Parecer da Comissão de Avaliação

Nova Central a Biomassa da Caima Energia

Procedimento de avaliação de
impacte ambiental

AIA 3432

Extrato da rede de drenagem de águas pluviais (Fonte: Elementos Complementares ao EIA).

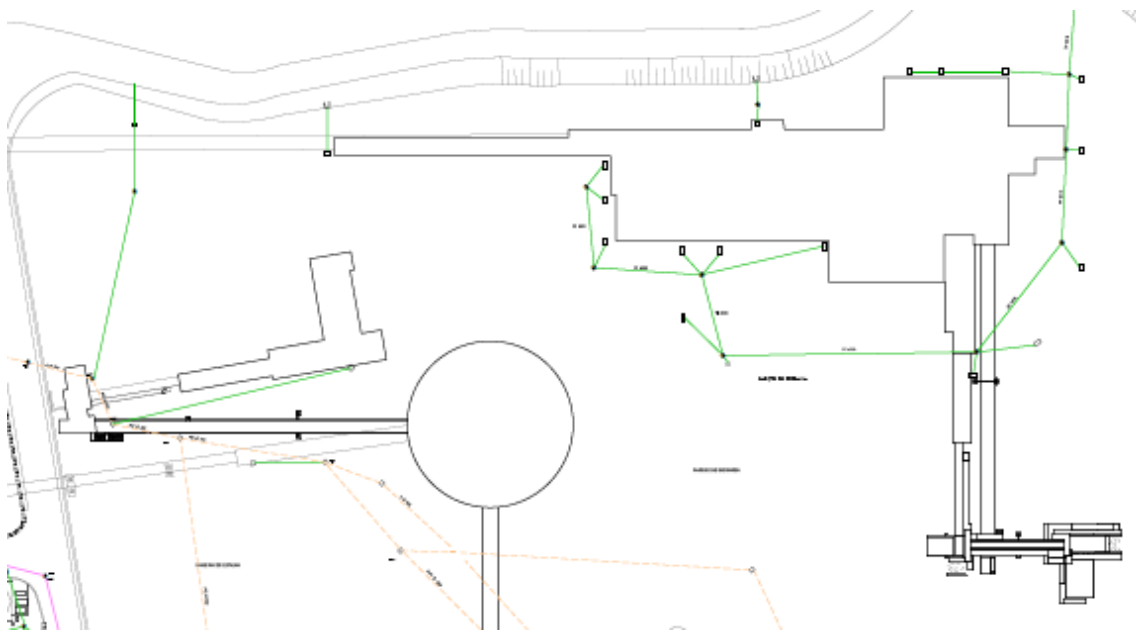
É de referir que, dada a dimensão das áreas de armazenamento de estilha e de resíduos dos toros, deverá ser avaliada a necessidade eventual de implementar outros sistemas de pré-tratamento, para além do existente. Dadas as características dos materiais a armazenar, estes sistemas de pré-tratamento devem incluir, no mínimo, gradagem de sólidos grossos e finos, antes da descarga no meio hídrico (rio Tejo). Note-se que, de acordo com a peça desenhada mencionada, as águas pluviais são atualmente, na generalidade, recolhidas em sumidouros e descarregadas no solo sem qualquer tratamento, conforme representado na figura seguinte.

Salienta-se que a solução de drenagem de águas pluviais potencialmente contaminadas do parque de armazenagem de estilha deve eliminar a possibilidade de ocorrência de situações de extravasamentos para o arruamento (rua da Fábrica) que atravessa as instalações industriais, como se observa na figura seguinte.

No que respeita às águas pluviais potencialmente contaminadas provenientes do parque de armazenagem de estilha e de resíduos dos toros (designado Parque de Biomassa no Anexo 2 dos Elementos Complementares ao EIA, “*Desenho n.º 21.21.EST.80.014B - Projeto de Execução, Redes de Efluentes*”), deve ser apresentada e implementada uma solução de drenagem que abranja toda a área prevista para a citada armazenagem, que encaminhe estas águas para o sistema de pré-tratamento existente, o qual deve estar dimensionado para a totalidade da área do parque em causa.
